AVD. P 2	GRUPP 22
BETR. Oljefilter B 18, B 20, B 21, B 27	NR 1
	DATUM Juni 75

Service meddelande

Oljefilter detaljnummer 418432-1

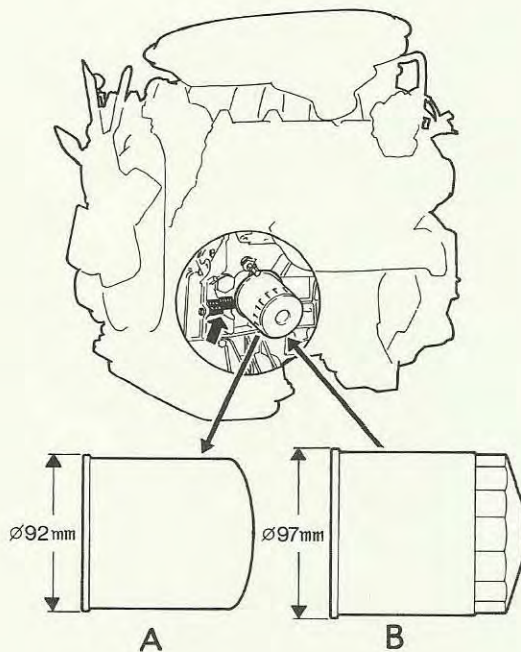
Rubricerade oljefilter förekommer i två olika utföranden, ett tidigare med bottendiameter 92 mm och rund topp (A) och ett senare med bottendiameter 97 mm och kantig topp (B).

OBS! Endast det mindre filtret (A) får användas för motor B 21.

På motorer som har det större filtret monterat byts detta till det mindre vid garantiservice eller nästkommande 1000-mils service.
